Karl-Marx-Stadt, den 13.1.89

Gruesz Dich, Juergen !

Zunaechst etwas zu den Schaltungsaenderungen, die Du mir am Telefon mitteiltest:

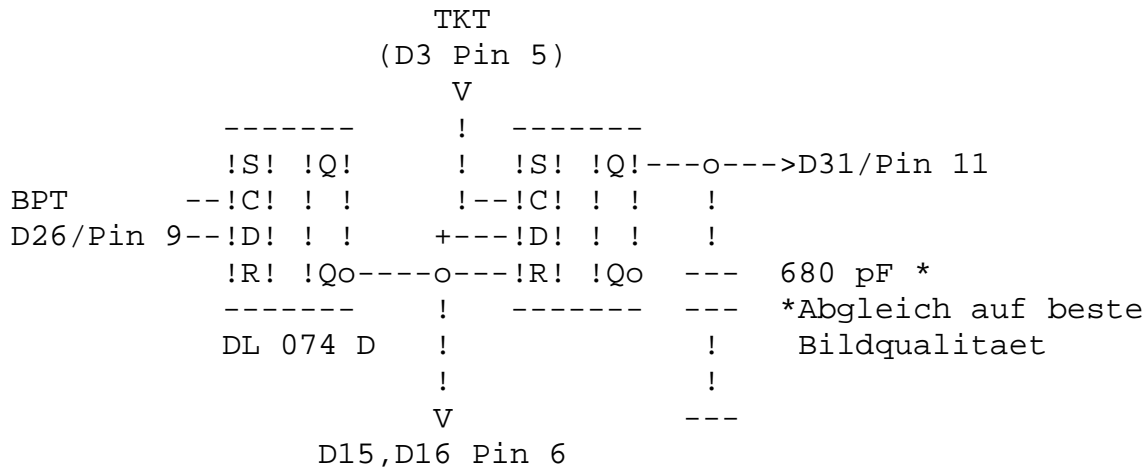
Dieser Fehler duerfte generell bei allen Nachbauten des Moduls 2 auftreten. Grund dafuer sind zeitliche Probleme der Uebernahme mittels des Signales /ZUET.

Das Signal /ZUET wird aller 8 Bildpunkte gebildet. Dazu dient der Zaehler D3 und der Dekoder D26. Nach jeweils 7 Impulsen schaltet D3 mit der naechsten 0/1-Flanke des Taktes auf den Zählerstand 7 bzw. 15. Nach den Gatterlaufzeiten durch D26 und D7 schaltet das Signal /ZUET sofort die neuen Farbgamente durch D31. Gleichzeitig wird D15/D16 auf parallel Laden geschalten. Die parallele Uebernahme der neuen Videoinformation erfolgt mit der naechsten 1/0-Flanke von BPT. Damit wird die Videoinformation ordnungsgemaesz zum Zaehlerstand 8 bzw. 0 von D3 neu gesetzt, waehrend das Farbgamentregister D31 infolge des statischen Setzens genau einen Takt zu frueh seine neue Information erhaelt. Das zeigt sich in den oben genannten Bildfehlern. Zur Beseitigung schlage ich folgende Schaltung vor:

Das Gatter D7/Pin 5 und 6 entfaellt.
